Comune di Gambarogno

Evasione interpellanza del 14 giugno 2022
"Strada cantonale e dossi a Magadino"

Interrogazione Strada cantonale e "dossi" Magadino

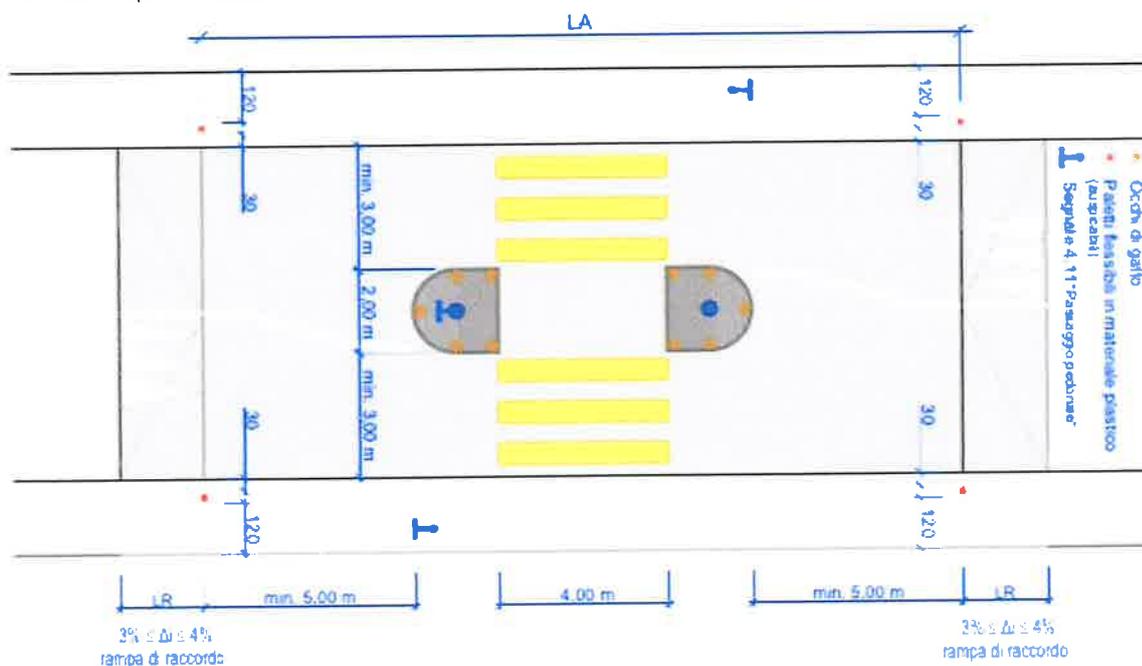
La loro applicazione indica che su strade cantonali sono ammesse unicamente rotture verticali con una sezione longitudinale trapezoidale; rotture verticali a sezione arrotondata (dossi) NON sono ammesse; eccezioni sono considerate unicamente su strade secondarie con traffico pesante ridotto e SENZA trasporto pubblico.

Le rotture verticali trapezoidali NON sono compatibili con il servizio di trasporto pubblico di linea, sia per il mantenimento delle velocità che del comfort dell'utenze. Singole eccezioni possono essere ammesse solo nei casi citati in precedenza. In tal caso la rottura verticale non potrà avere pendenza maggiore o uguale al 3% e dovrà essere possibilmente integrata nell'ambito del

- che passi ha intrapreso o intende intraprendere verso i servizi cantonali preposti, affinché siano rispettate le norme in vigore ?
- il Municipio è intenzionato a mantenere e tollerare questi ostacoli verticali o si prospetta una loro eliminazione ?
- la stessa verifica verrà eseguita anche sugli altri tratti comunali e cantonali del comprensorio di Gambarogno che sono nelle stesse condizioni ?

Nell'ambito della procedura autorizzativa per l'esecuzione del nuovo strato d'usura fonoassorbente, abbiamo contattato i Servizi della manutenzione delle strade cantonali che hanno confermato il rifacimento dei 4 dossi adeguandoli alle norme vigenti, da realizzarsi con i seguenti criteri:

- pendenza della rampa al 3%;
- rampe di raccordo di 2 ml;
- lunghezza della piattabanda di 10 ml;
- battuta con il marciapiede di 2 centimetri.

Le rampe saranno inoltre realizzate integrandole con lo strato d'usura e non, come fatto a suo tempo, inserendole nel manto stradale quali "corpi estranei". Questa soluzione, già attuata al dosso nei pressi del Lido di San Nazzaro, permetterà un approccio morbido alla rottura verticale, pur non compromettendo la sua funzionalità nel limitare la velocità dei veicoli.
